Aménagement d'une ligne de BHNS entre les PK 50,2 à 57,6

Annexe D - Audit de sécurité et suivi motivé

Audit de Sécurité

Au stade de la **conception détaillée**

5.2.9.1. Début de site spécial en entrée et en sortie de giratoire depuis et vers Charleroi

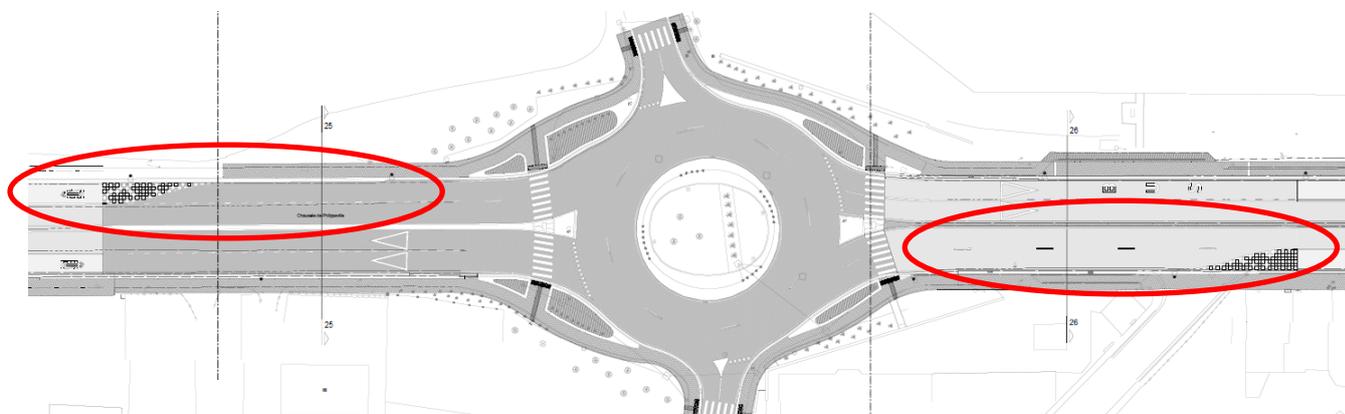
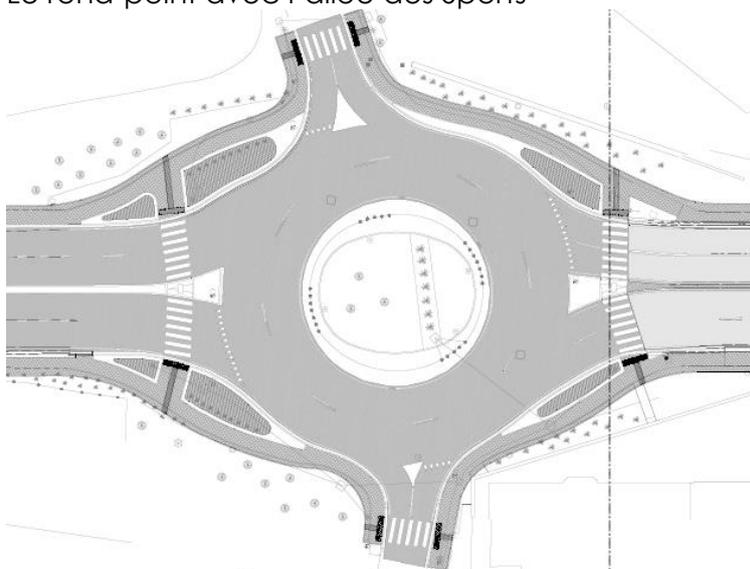
Ces modifications n'impliquant que du marquage, une phase d'observation serait utile pour vérifier la meilleure configuration en fonction du comportement des usagers.

Il convient de confirmer le choix de la gestion du rond-point et des sites spéciaux par une période d'observation du comportement des usagers.

9. Plans 15-16 – Giratoire Allée des sports				
R22	5.2.9.1.	Début de site spécial en entrée et en sortie de giratoire depuis et vers Charleroi	Observation	Comme indiqué dans la description, le maintien de deux voies de circulation en approche et en sortie du giratoire est indispensable pour des raisons de capacité de celui-ci. Une période d'observation du comportement des usagers permettra néanmoins de confirmer le choix effectué.
R23	5.2.9.2.	Traversées cyclables - Giratoire allée des Sports	Observation	L'espace disponible autour du giratoire qui n'est, comme indiqué dans la description, pas modifié dans le projet ne permet pas l'implantation de cheminements cyclables autour du giratoire, raison pour laquelle aucune traversée cyclable n'a été prévue.
R24	5.2.9.3.	Marquage axial double ligne blanche continue	Observation	La recommandation a été intégrée dans les plans de demande de permis d'urbanisme finaux. Ainsi, l'ilot à l'approche du giratoire Allée des Sports est prolongé jusqu'à la rue du Charon où une voie de tourne-à-gauche permet de sécuriser et fluidifier le mouvement.

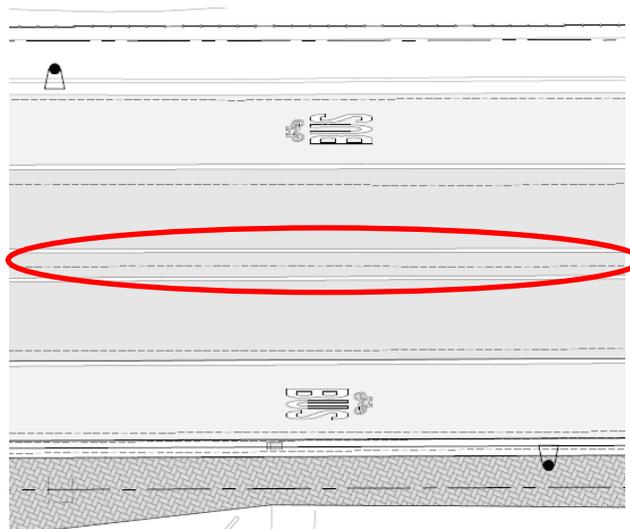
Il convient de mettre en place des traversées cyclables au rond-point avec l'Allée des Sports. Ceci dépend cependant du statut qui sera alloué au cheminement extérieur à l'anneau.

5.2.10. Plan 17 – Début/Fin d'agglomération

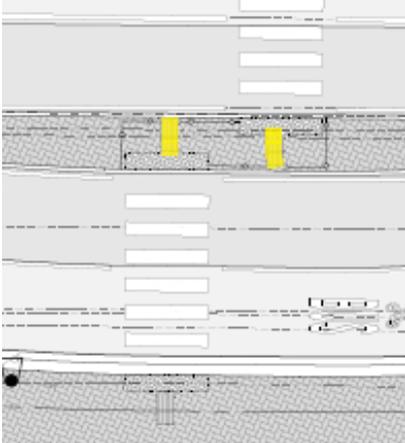
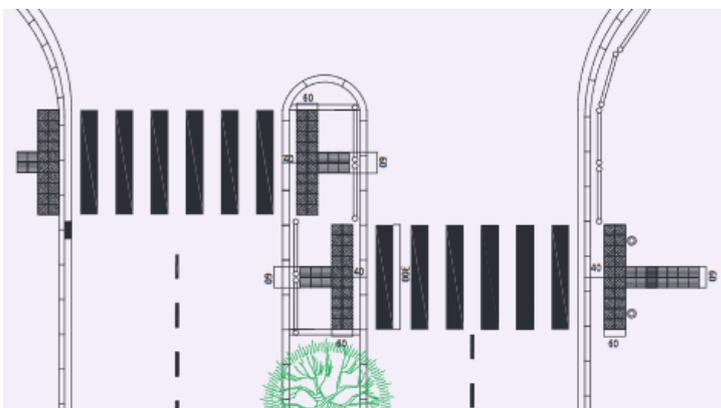
Nous mettons juste en évidence l'absence de lignes guides au centre de l'îlot refuge. Il est recommandé que les lignes guides guident vers des points reconnaissables, soit, dans le cas présent, vers les barrières par exemple.

Il convient de mettre des dalles striées pour guider les aveugles et mal-voyants au centre de l'îlot refuge.

10. Plan 17 – Début/Fin d'agglomération				
R25	5.2.10.1.	Traversée piétonne en baïonnette – Dalles de repérage	Observation	La recommandation a été intégrée dans les plans de demande de permis d'urbanisme finaux. Ainsi, il y a désormais des dalles striées permettant le guidage des aveugles et malvoyants sur l'ilot refuge.

5.2.11.1. Rabattement de la circulation vers la droite – début site spécial BUS

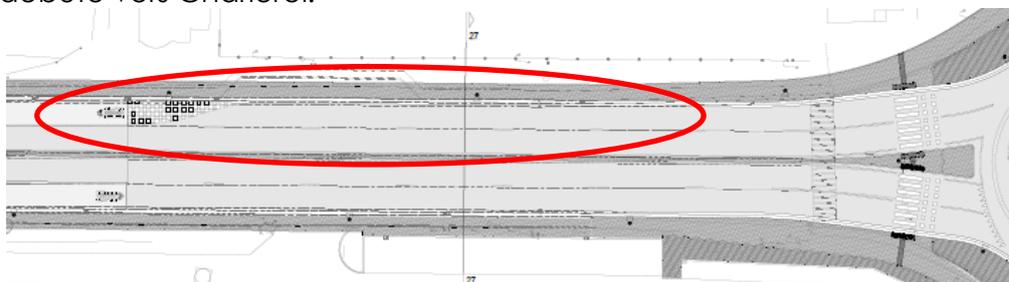
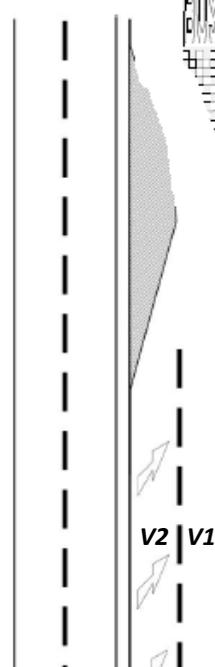
Lorsque la circulation s'effectue sur deux bandes de circulation et qu'il y a lieu de se rabattre sur une seule bande, il est conseillé d'effectuer ce rabattement vers la droite et non l'inverse. Dans ce cas, la voie V2 se rabat sur V1 puis un site spécial est créé à droite.

Dans le cas présent, vu la proximité du rond-point, un tel dévoiement demande peut-être trop de place, il est alors envisageable de débiter le site spécial franchissable au niveau du rond-point.

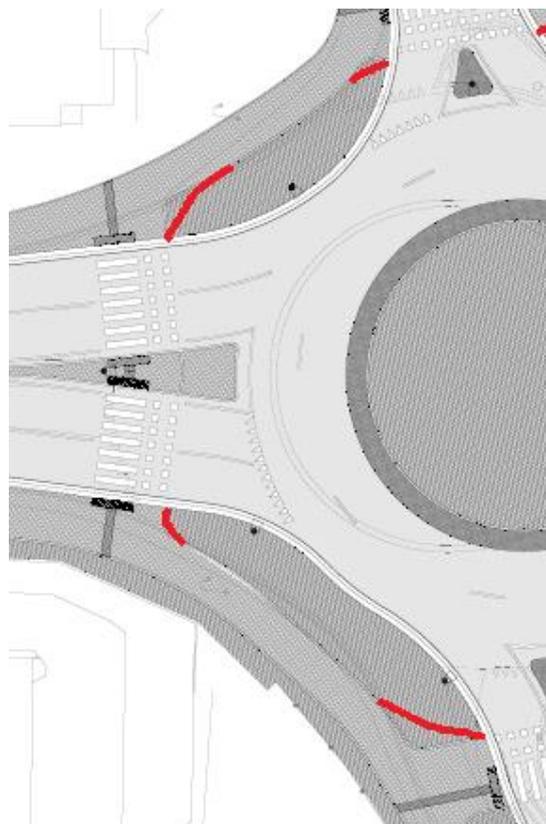
Il est possible d'améliorer ce cheminement en adoucissant les angles du cheminement cyclable, ce qui rendrait plus fluide les mouvements des cyclistes.

5.2.12. Plan 19 – début du site spécial BUS

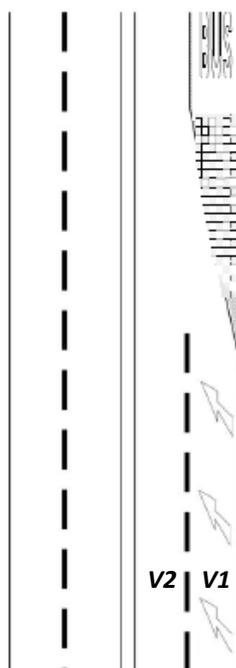
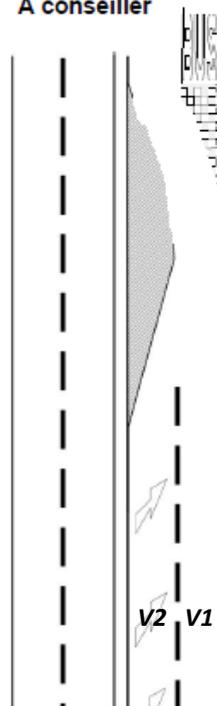
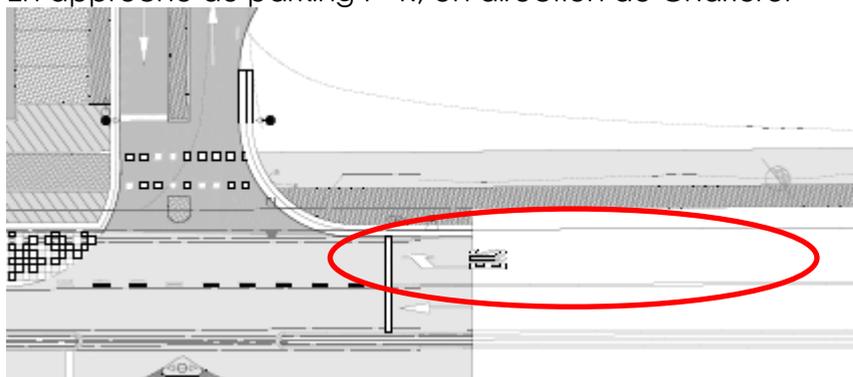
Lorsque la circulation s'effectue sur deux bandes de circulation et qu'il y a lieu de se rabattre sur une seule bande, il est conseillé d'effectuer ce rabattement vers la droite et non l'inverse. La voie V2 se rabat sur V1 puis un site spécial est créé à droite.

Le début de ce site spécial franchissable, doit être marqué par un marquage en damier.

- Revoir le rabattement de la circulation conformément aux recommandations (V2 sur V1 puis création de site spécial à droite) ;
- Poser un marquage en damier du début du site spécial

R29	5.2.12.1.	Rabattement de la circulation vers la droite – début site spécial BUS	Anomalie	A l'approche du P+R Ma Campagne, en provenance du Sud (Butia), la volonté est de permettre aux véhicules entrant dans le P+R de ne pas être bloqués par d'éventuelles files occasionnées par le carrefour à feux. Aussi, les plans de demande de permis d'urbanisme finaux ont été modifiés comme suit : - Création d'une voie de tourne-à-droite (excepté bus) en V1 ; - Création d'un site spécial franchissable au-delà de l'entrée dans le P+R.
R30	5.2.12.2.	Bande réservée aux bus en approche du P+R	Anomalie	
R31	5.2.12.3.	Traversée cyclable de l'entrée du parking	Anomalie	La recommandation a été intégrée dans les plans de demande de permis d'urbanisme finaux.

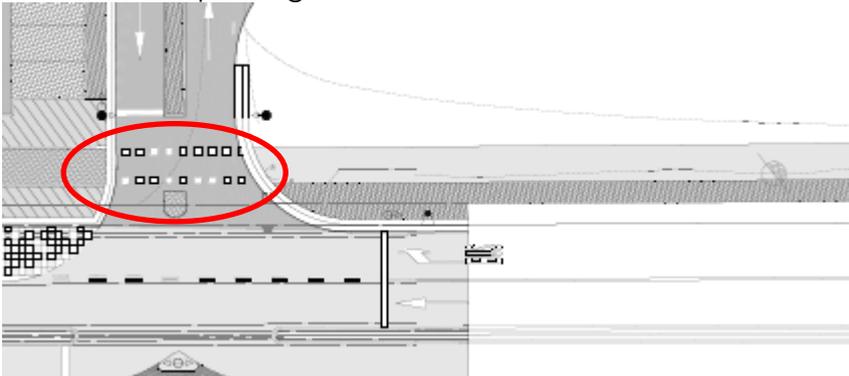
A l'approche de l'entrée dans le parking P+R, le plan présente un marquage d'une bande de sélection de tourne-à-droite vers l'entrée du parking qui se trouve cependant sur un site spécial franchissable. Les véhicules, autres que les véhicules des services réguliers de transport en commun, ne peuvent emprunter un site spécial franchissable à l'approche immédiate d'un carrefour pour changer de direction, contrairement à une bande réservée aux bus.

En fonction du choix du gestionnaire, soit le site spécial franchissable se transforme en bande réservée au bus par une modification du marquage peu avant l'entrée du parking (sans oublier la signalisation adéquate), soit la flèche de sélection de tourne à droite est supprimé et il n'est donc pas possible d'emprunter ce site spécial pour tourner à droite.

- Soit supprimer la flèche de sélection tourne à droite dans le site spécial franchissable ;
- Soit créer une bande réservée aux bus sur quelques dizaines de mètres en amont de l'entrée du parking.

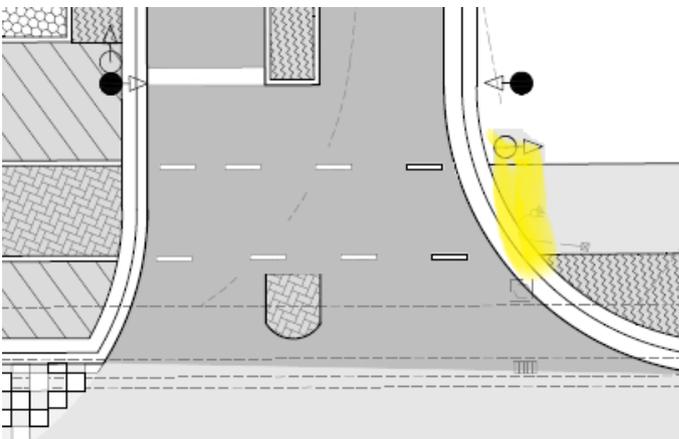
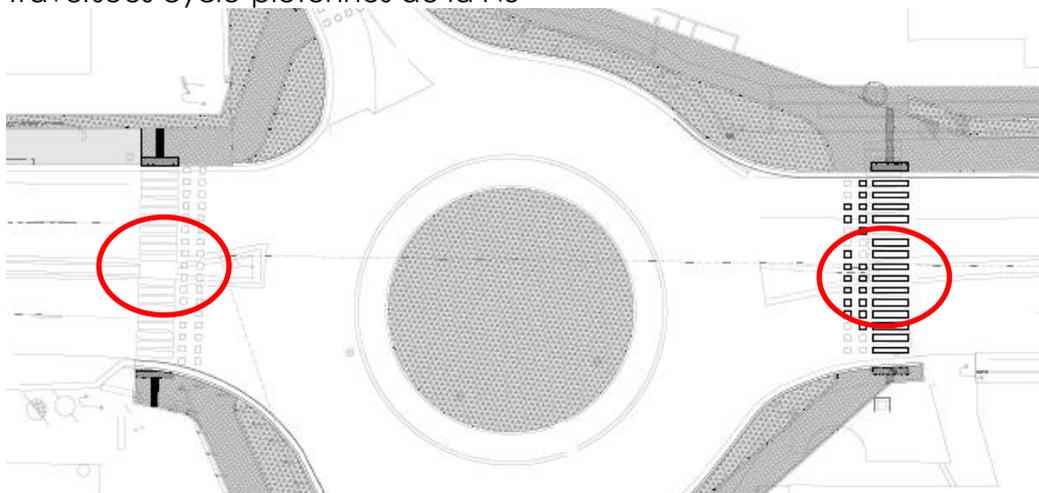
Vu l'itinéraire cyclable en amont de cette entrée, vers Charleroi, il est cohérent de rendre cette traversée prioritaire synchronisée aux feux.

- Marquer cette traversée par une piste cyclable marquée de façon à la rendre prioritaire sur les flux entrant et sortant ;
- S'assurer de la prise en compte des flux vélos dans la gestion des feux du carrefour.

5.2.13. Plan 24 – Giratoire du Bultia

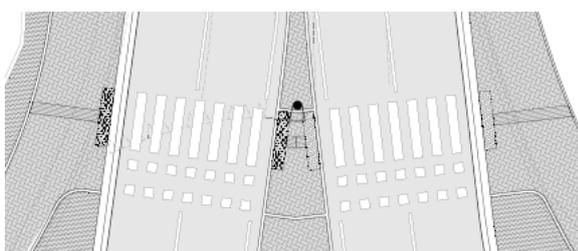
Il nous semble que l'espace disponible au niveau des ilots séparateurs permettrait la mise en place d'ilots refuges équipés de dalles de repérage. Il faut pour cela un espace de plus 1,50 m, comme dans les autres giratoires le long de l'axe.

R32	5.2.13.1.	Ilots refuge sur les traversées cyclo-piétonnes de la N5	Observation	<p>Le giratoire n'est pas modifié dans le projet, seul le cheminement périphérique est revu, tandis que les traversées cyclables sont ajoutées aux traversées piétonnes existantes.</p> <p>Les ilots ne sont pas suffisamment larges pour être qualifiés de refuges, aussi les dalles de repérage ne peuvent être placées.</p>
------------	-----------	----------------------------------------------------------	--------------------	--------------------------------------------------------------------------------------------------------------------------------------------------------------------------------------------------------------------------------------------------------------------------------------------------------------------------------
